改善箇所説明図①

改善箇所説明図②③

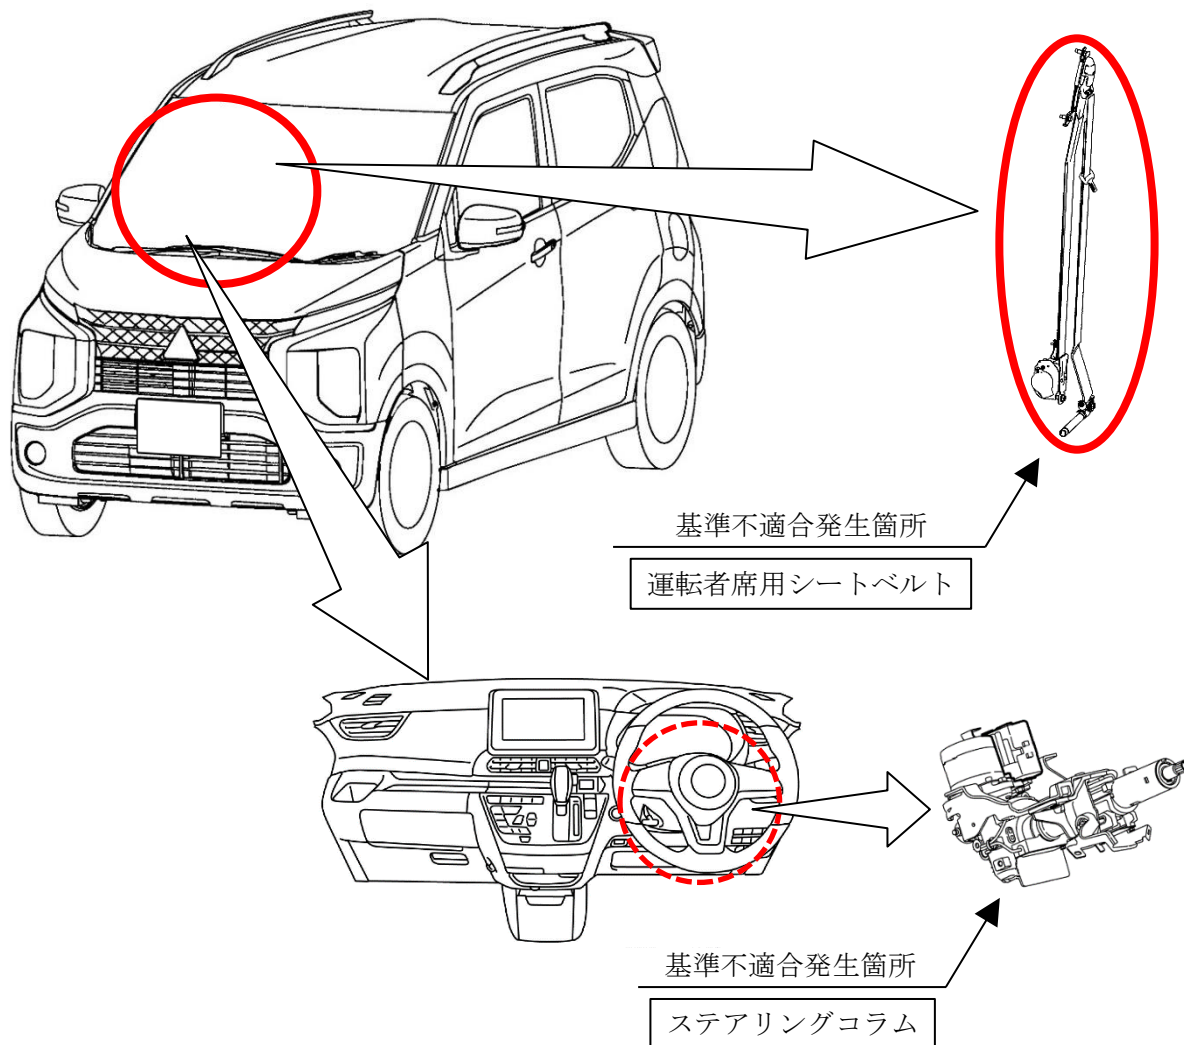
運転者席用シートベルトもしくはステアリングコラムにおいて、交換修理用部品カタログでの部品番号指示が不適切なため、正規仕様と異なる部品が取り付けられたものがある。このため、最悪の場合、一部条件下では乗員保護性能が十分に発揮されないおそれがある。

全車両、運転者席用シートベルトもしくはステアリングコラムを正規仕様の部品と交換する。

識別：運転席ドアチェッカーのヒンジにあるピン頭部（車両上側）に、白または黄色ペイントを塗布する。

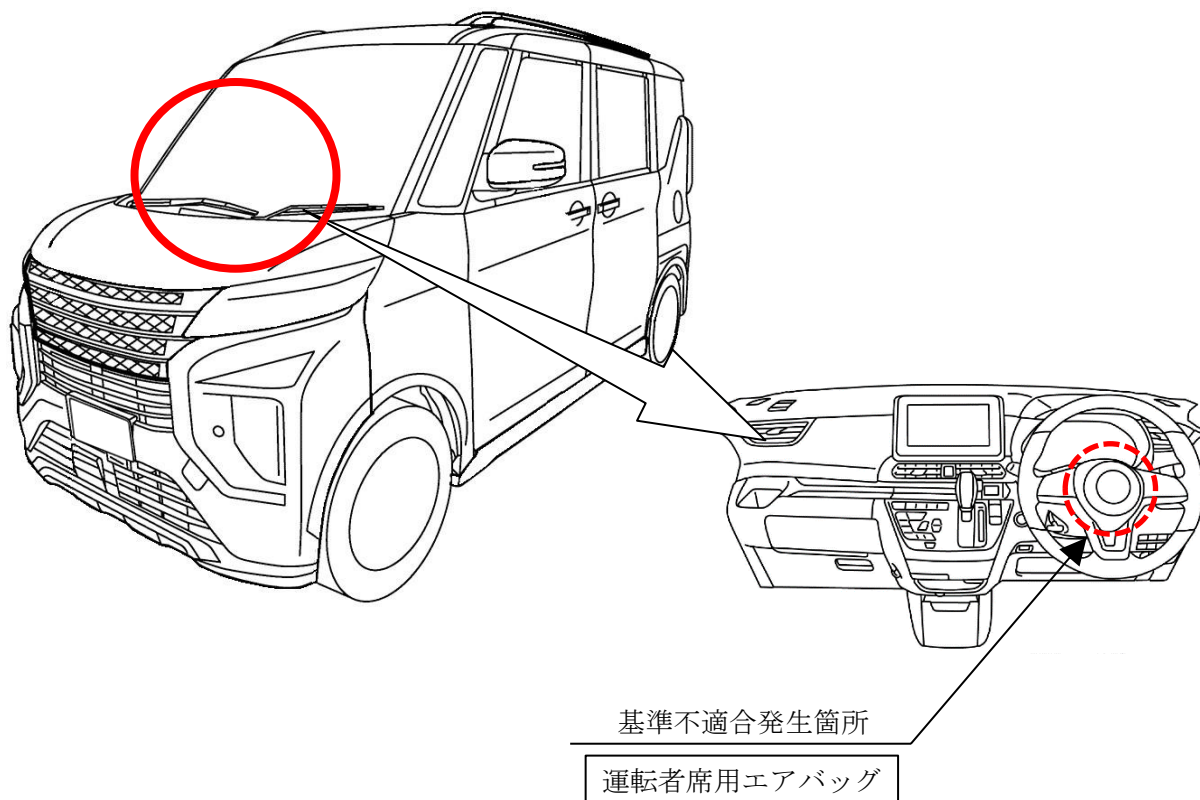
運転者席用エアバッグにおいて、交換修理用部品カタログでの部品番号指示が不適切なため、正規仕様と異なる部品が取り付けられたものがある。このため、最悪の場合、一部条件下では乗員保護性能が十分に発揮されないおそれがある。

全車両、運転者席用エアバッグを正規仕様の部品と交換する。

識別：運転席ドアチェッカーのヒンジにあるピン頭部（車両上側）に、白または黄色ペイントを塗布する。
